VERKSTADS- MEDDELANDE

BETR.	PRODUKT
BAKHJULSBROMS	P
140, 1800, 164 tid.uff.	GRUPP
	51
DATUM	NR
Augusti 1972	18

Ny dämpfjäder för bakre bromsok, Girling.

Bild 1

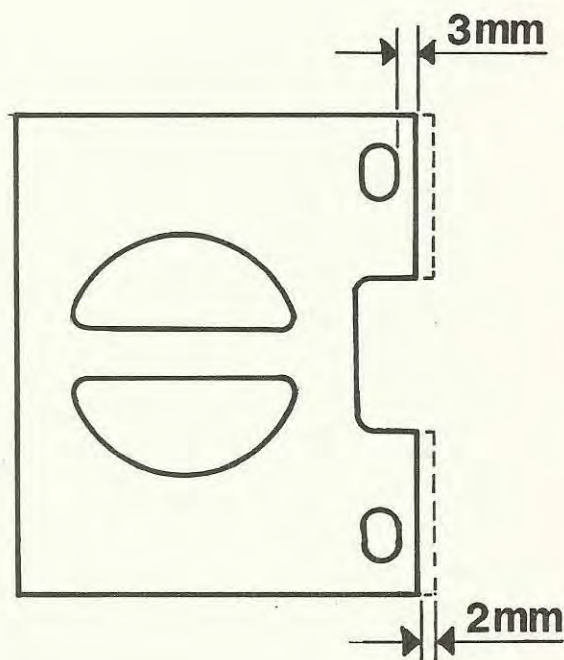
För att bättre dämpa klotsarnas rörelse i viloläge har vi på rubr. bromsok infört ny, kraftigare dämpfjäder, se bild 1. Samtidigt har mellanlägg 681456 justerats för att passa ihop med dämpfjädern, se bild 2.

Den nya dämpfjädern har detaljnummer 121 2207 - 3 och ersätter 678147 - 0, vilken utgår. Åtgång 2 per vagn. Vid användning av äldre mellanlägg tillsammans med den nya dämpfjädern skall 2 mm av mellanläggets överkant tas bort.
